<b>FAKULTA STAVEBNÍ ČVUT V PRAZE</b>	<b>ČESKÉ VYSOKÉ UČENÍ TECHNICKÉ V PRAZE</b> <b>FAKULTA STAVEBNÍ</b> THÁKUROVA 7, 166 29 PRAHA 6 - DEJVICE	
VYPRACOVAL BC. STANISLAV HORNÍK	VEDOUCÍ PRÁCE ING. M. HLAVA, PHD.	KATEDRA K 122
KVALIFIKAČNÍ PRÁCE <b>DIPLOMOVÁ PRÁCE</b> STP - BD MARCIPÁNKA V PARDUBICÍCH		OBOR STUDIA SI - L
ČÁST POSOUZENÍ PŘEDANÉ PROJEKTOVÉ DOKUMENTACE		DATUM 2. 1. 2019 OZNAČENÍ 1

**Bytový dům Marcipánka v Pardubicích**

**1. Posouzení předané projektové  
dokumentace**

Obr. 3: Chybějící okótování ŽB pilíře ve svislém směru

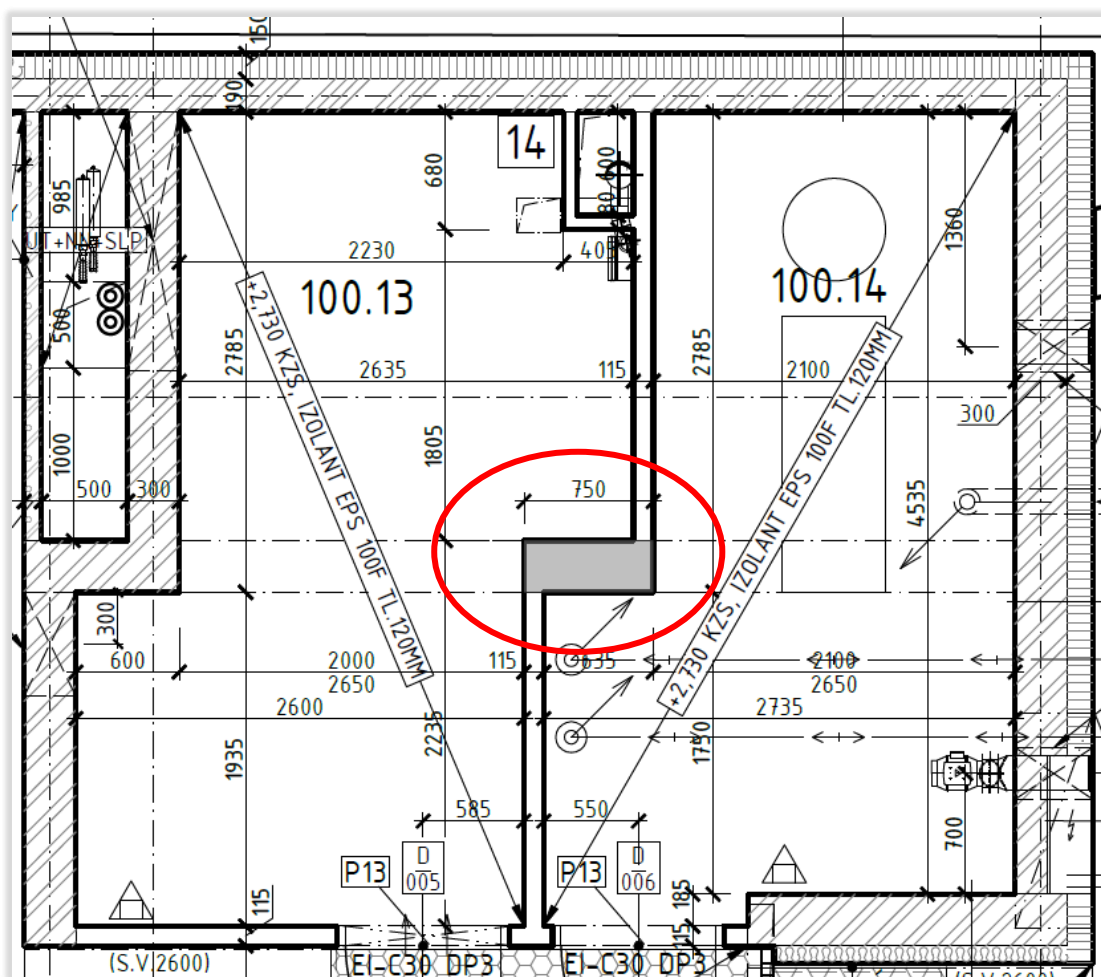
Chybějící kótování je například ve výkresu *Půdorys 1.NP – Objekt B (1094-5-D1.1-01-010-510B-A)*, kde chybí okótován ŽB pilíř ve svislém směru. Zde není uvedena kóta 300 mm (viz Obr. 3). Řešením je doplnění této chybějící kóty.

Obr. 4: Chybějící výškové kóty u skladu v 5.NP

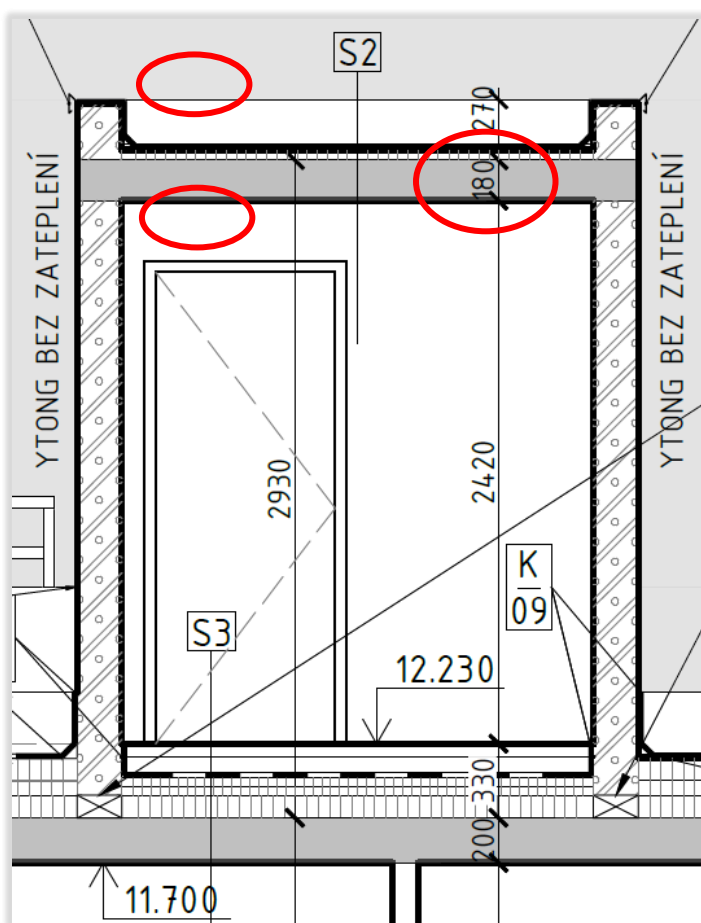
Zastropení skladů v 5.NP ve výkresech *Řezopohled B – B* (1094-5-D1.1-01-010-620-A) a *Řezopohled C – C* (1094-5-D1.1-01-010-630-A) se neshoduje s popisem v *Technické zprávě ASŘ* (1094-5-D1.1-01-010-101-A). Zatímco ve výkresech je tloušťka ŽB monolitické desky 180 mm (viz Obr. 4), tak dle TZ je tloušťka 140 mm (viz Obr. 6).

Poslední nalezenou chybou ve výkresu *Řezopohled B – B* (1094-5-D1.1-01-010-620-A) je absence výškových kót (viz Obr. 4).

Řešením výše uvedených problémů je poupravení textu *Technické zprávy ASŘ* (1094-5-D1.1-01-010-101-A) a doplnění výškových kót ve výkresu *Řezopohled B – B* (1094-5-D1.1-01-010-620-A).

Dále bude uvažováno s tloušťkou stropní desky u skladů 180 mm.

Obr. 7: Chybějící výškové kóty u výtahové šachty

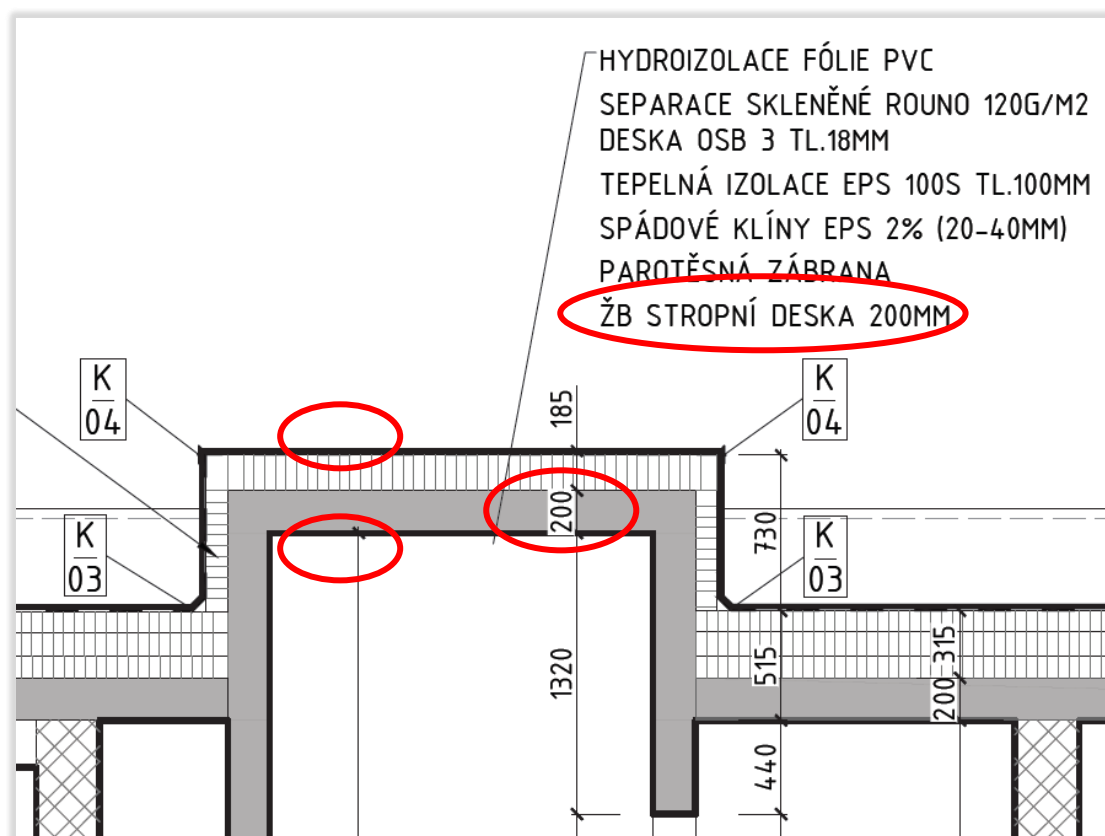
Další nalezenou chybou je opět neshoda u zastropení. Nyní se však jedná o ŽB stropní desku nad výtahovou šachtou. Vzájemně nesouhlasí výkres Řez D – D – Objekt B (1094-5-D1.1-01-010-640B-A) s textem v *Technické zprávě ASŘ (1094-5-D1.1-01-010-101-A)*. Ve výkresu je ŽB monolitická deska tl. 200 mm (viz Obr. 7), ale v TZ je uvedena tl. 180 mm (viz Obr. 8).

Dále ve výkresu Řez D – D – Objekt B (1094-5-D1.1-01-010-640B-A) opět chybí výškové kóty (viz Obr. 7).

Oprava nalezených chyb spočívá v úpravě popisu v *Technické zprávě ASŘ (1094-5-D1.1-01-010-101-A)* a doplněním výškových kót do výkresu Řez D – D – Objekt B (1094-5-D1.1-01-010-640B-A).

Závěrem je tedy správně tloušťka zastropení výtahové šachty 200 mm.

Obr. 9: Chybějící šrafovaní stěny v 1.NP

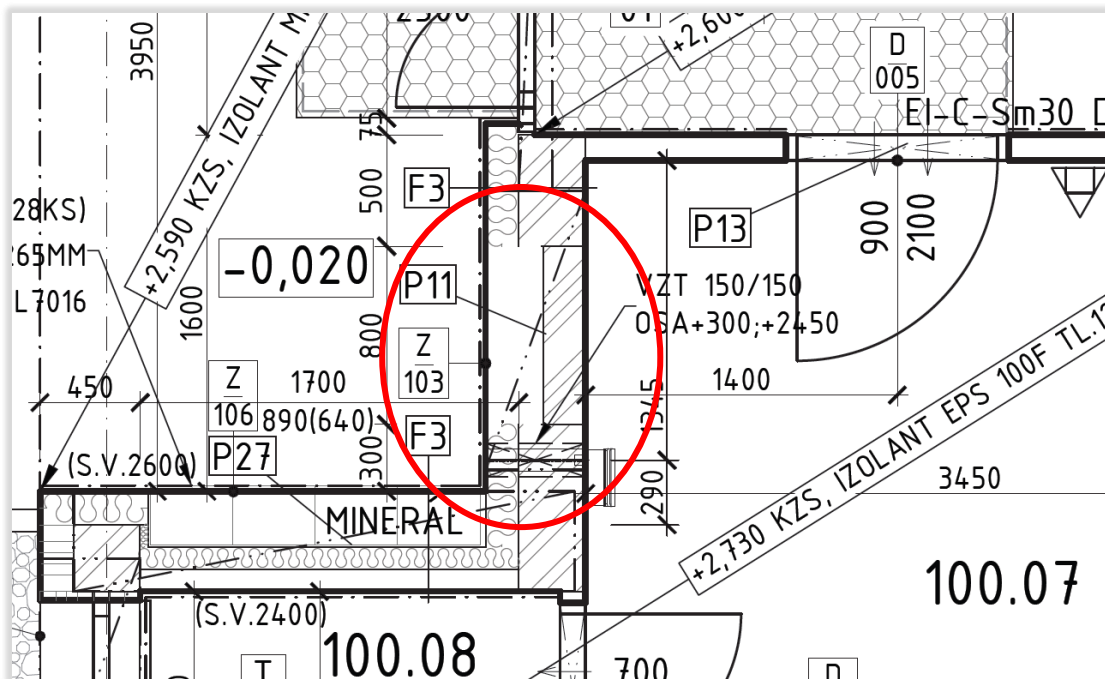
Šrafovaní stěny na části u vstupu do objektu A ve výkresu *Půdorys 1.NP – Objekt A (1094-5-D1.1-01-010-510A-A)* chybí (viz Obr. 9).

Navrženou opravou je dotažení šraf příslušné tepelné izolace a zdíva v chybějící části šrafovaní obvodové stěny.

Obr. 10: Chybně zakresleno ostění u oken

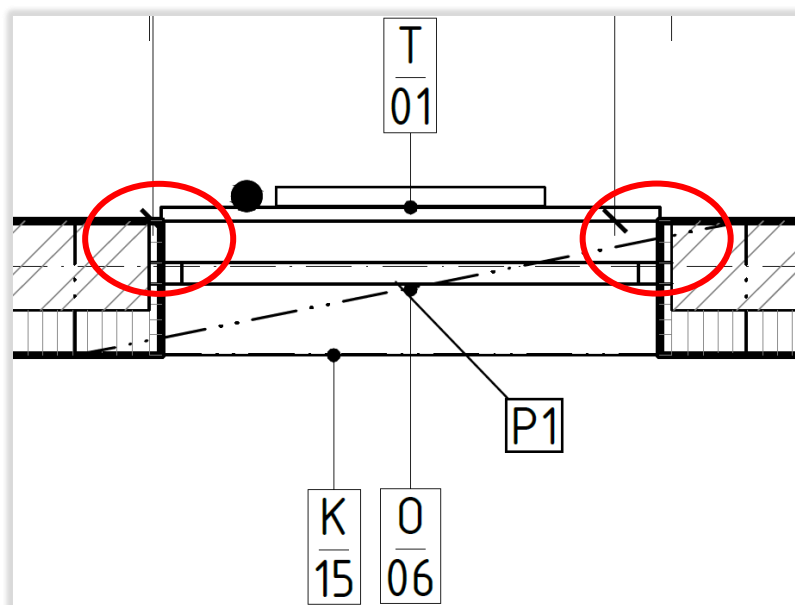
První z nich je špatné zakreslení ostění u oken (viz Obr. 10). V interiéru je totiž zakresleno zateplení ostění, tak jak je tomu i v exteriéru. Ve vnitřní části objektu ale zateplení uvažováno nebude, proto je zde nyní navržena klasická skladba vnitřní omítky na zdivu, a to jádrová omítka + štuk. Na vnější části ostění bude realizována skladba kontaktního zateplovacího systému s fasádou.

Vhodnou opravou je tedy překreslení ostění u oken v půdorysech ASŘ.

Obr. 11: Nevhodné znázornění nábytku v půdorysech

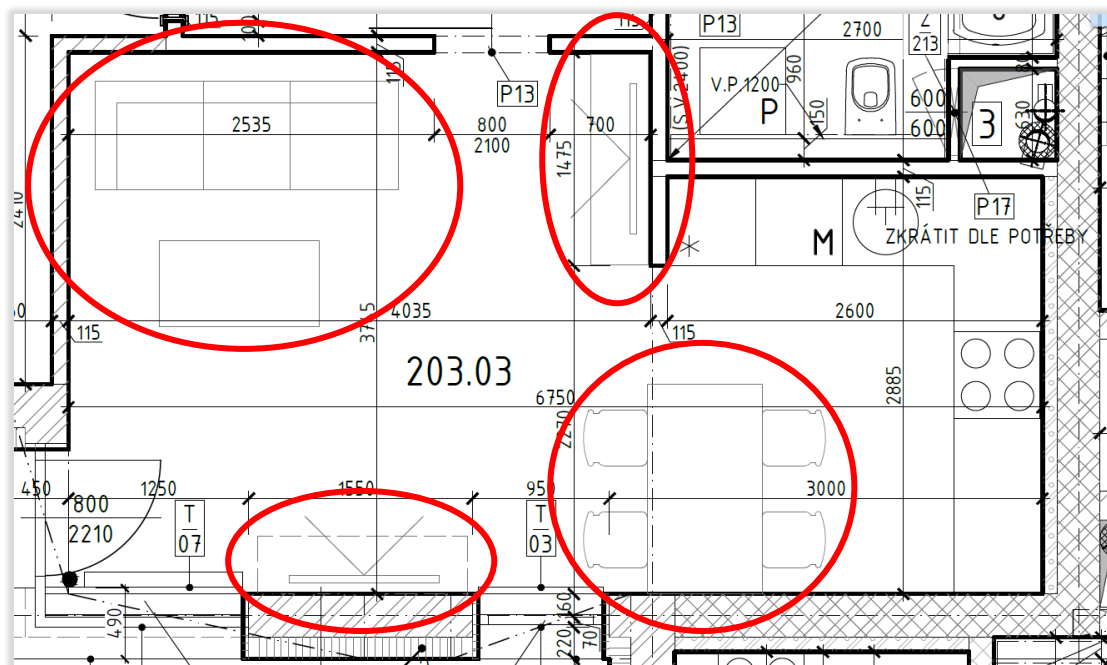
Druhou společnou chybou je to, že v půdorysech je zakreslen nábytek v bytových jednotkách (viz Obr. 11). Ve stavebních výkresech je toto znázornění nevhodné, znesnadňuje totiž přehlednost půdorysů.

Opravou je tedy odebrání z výkresů zobrazení mobiliáře.

Obr. 14: Venkovní roleta zakreslena v každém podlaží v Řezu D – D – Objekt A

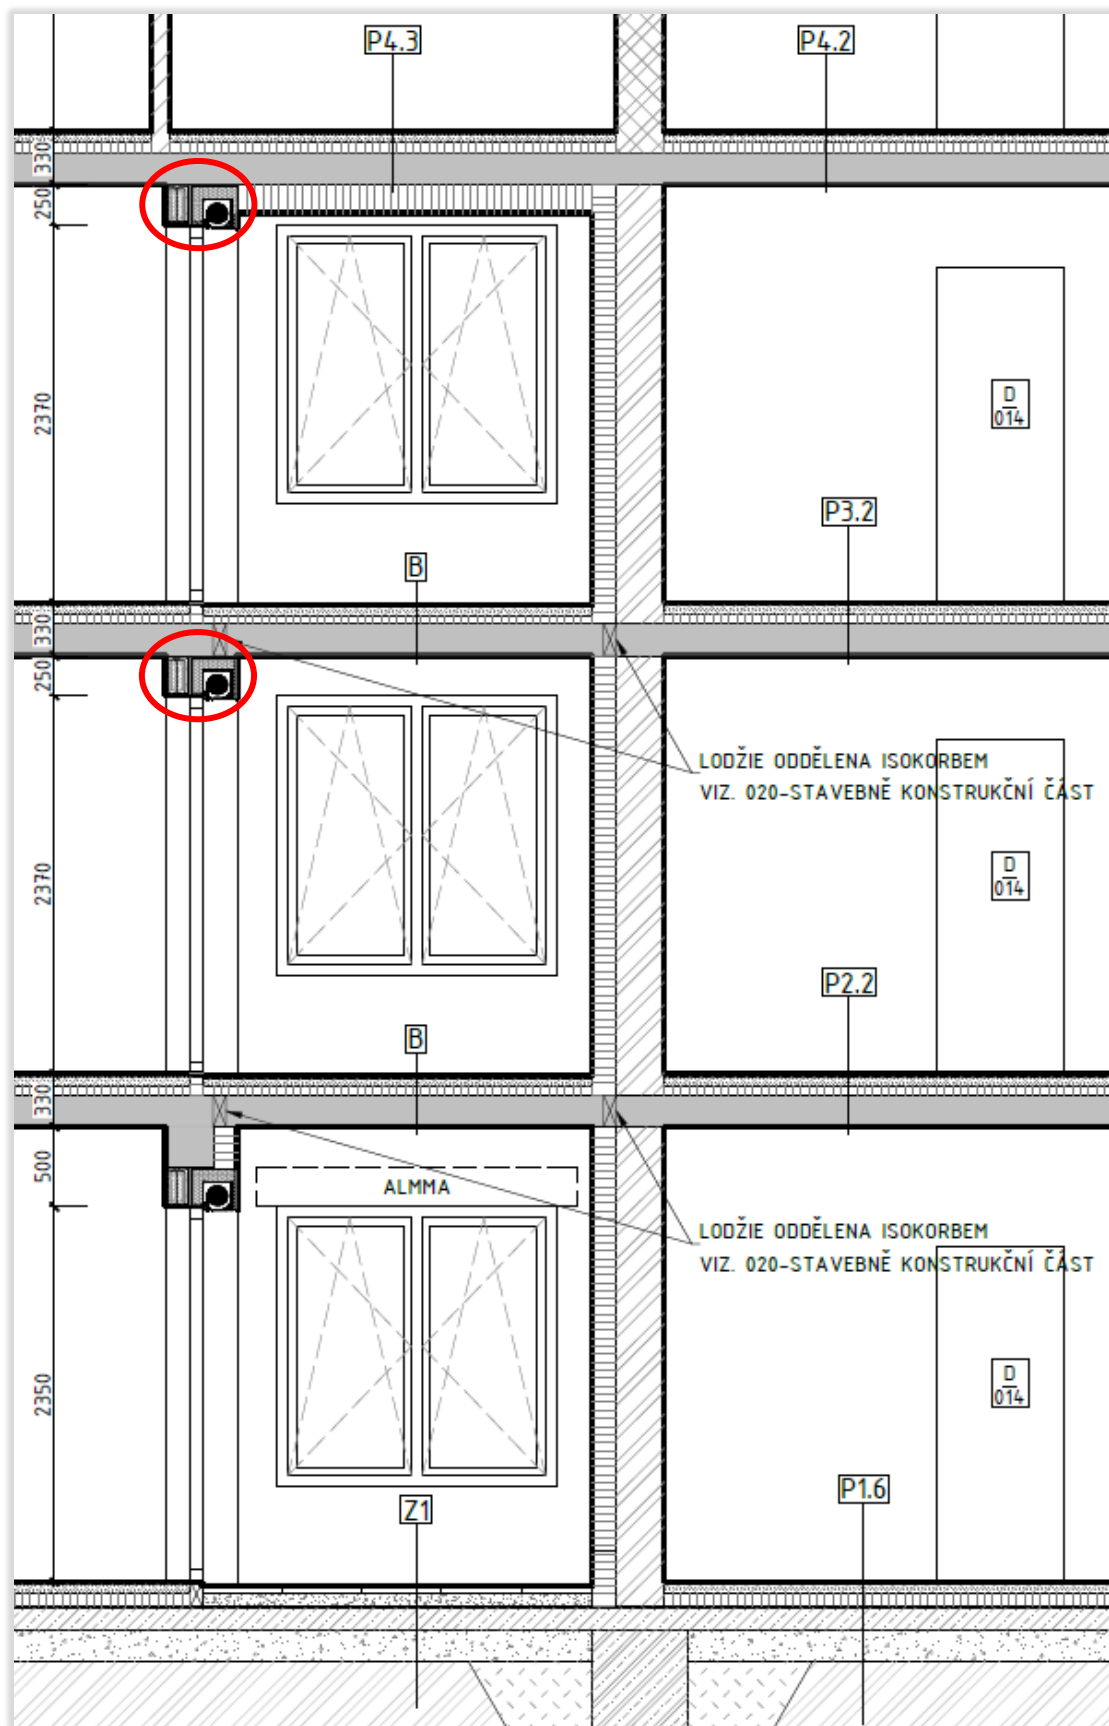
Z výpisu *Výpis venkovních rolet (1094-5-D1.1-01-010-945-A)* a půdorysů podlaží objektů vyplývá, že venkovní rolety s označením 06 a 07 se nachází v objektech vždy jen 1x, a to v 1.NP (viz Obr. 12, Obr. 13, Obr. 15, Obr. 16). Avšak ve výkresech *Řez D – D – Objekt A (1094-5-D1.1-01-010-640A-A)* a *Řez D – D – Objekt B (1094-5-D1.1-01-010-640B-A)* je roleta zobrazena vždy v každém podlaží u lodžie (viz Obr. 14, Obr. 17).

Jedná se tedy o chybu ve výše zmíněných řezech a opravou je zakreslení rolet pouze v 1.NP.

Obr. 19: Chybné zakreslení štěrkového podsypu v řezech ASŘ

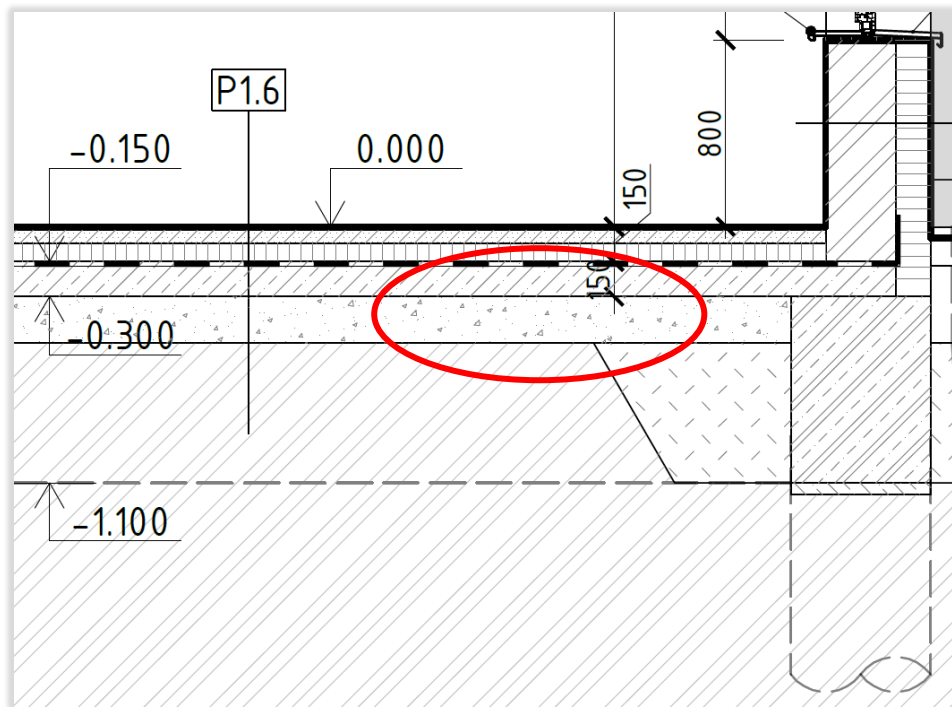
Hutněný štěrkový podsyp u skladeb podlah v 1.NP vzájemně nesouhlasí ve výpisu *Skladby konstrukcí (1094-5-D1.1-01-010-960-A)* se zakreslením v řezech ASŘ a s popisem v *Technické zprávě ASŘ (1094-5-D1.1-01-010-101-A)*. Ve všech skladbách podlahových konstrukcí 1.NP, dle výpisu skladeb, hutněný štěrkový podsyp odpovídá tloušťce 150 mm (viz Obr. 18), zatímco dle řezů ASŘ a TZ ASŘ odpovídá tloušťce 200 mm (viz. Obr. 19, Obr. 20). Neboť pokud je tloušťka podsypu 150 mm, mělo by být správně v TZ ASŘ uvedeno, že v ploše objektu se provede srovnání terénu na úroveň -0,450 (viz Obr. 20).

Dále ve výkresech chybí okótován štěrkový podsyp, případně doplněn i výškovou kótou (viz Obr. 19).

Opravou je tedy správné zakreslení podsypu u podlah v tl. 150 mm ve všech řezech ASŘ a opravení popisu v TZ ASŘ na správnou úroveň -0,450.

Obr. 22: Zakreslení výtahové šachty v řezech ASŘ

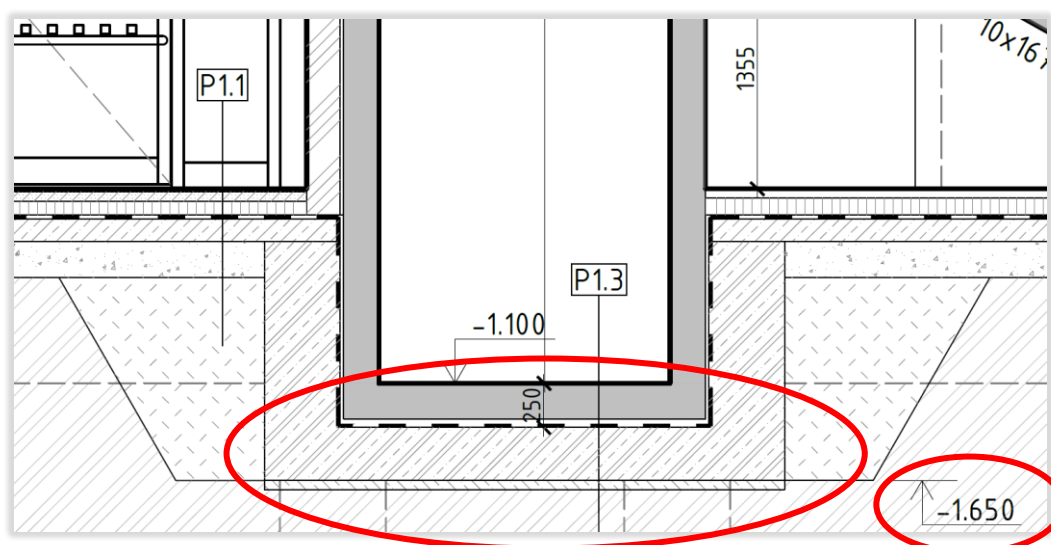
Ve skladbách podlah výtahových šachet, dle výpisu *Skladby konstrukcí* (1094-5-D1.1-01-010-960-A), by pod ŽB základovou deskou o tl. 300 mm měl být hutněný štěrkový podsyp tl. 150 mm (viz Obr. 21). Tato vrstva ale v řezech ASŘ zakreslena není (viz Obr. 22).

Dále se neshoduje výšková kóta v řezech -1,650 s popisem v *Technické zprávě ASŘ* (1094-5-D1.1-01-010-101-A), kde je uvedeno, že dno výkopu pro zahloubení výtahu je na kótě -1,700 (viz Obr. 22, Obr. 23).

Vzhledem k mocnosti ŽB základové desky a faktu, že tato deska bude na ŽB hlubinných pilotách nebude nadále štěrkový podsyp uvažován. Opravou tedy je úprava popisu skladby podlahy pro výtahovou šachtu.

Napravením této chyby je přepsání popisu v TZ ASŘ na správnou úroveň -1,650. Závěrem by bylo také vhodné řezy ASŘ u šachet více okótovat.

Obr. 24: Chybně zakresleny areálové podzemní kabelové rozvody NN, VO

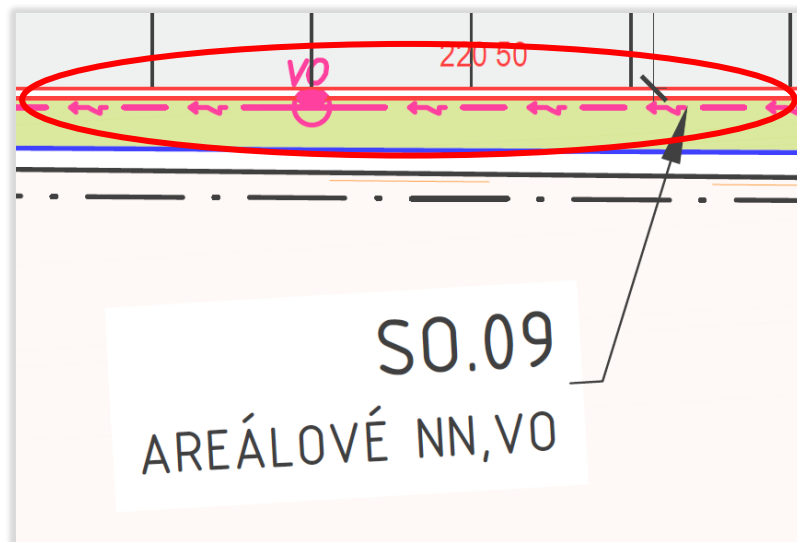
Ve výkresu C.3 – *Koordinační situační výkres (1094-5-C-00-000-301-A)* jsou areálové podzemní kabelové rozvody NN, VO zakresleny typem čáry, který odpovídá kabelové přípojce NN (viz Obr. 24, Obr. 25). Opravou je zakreslení správným typem čáry dle legendy.
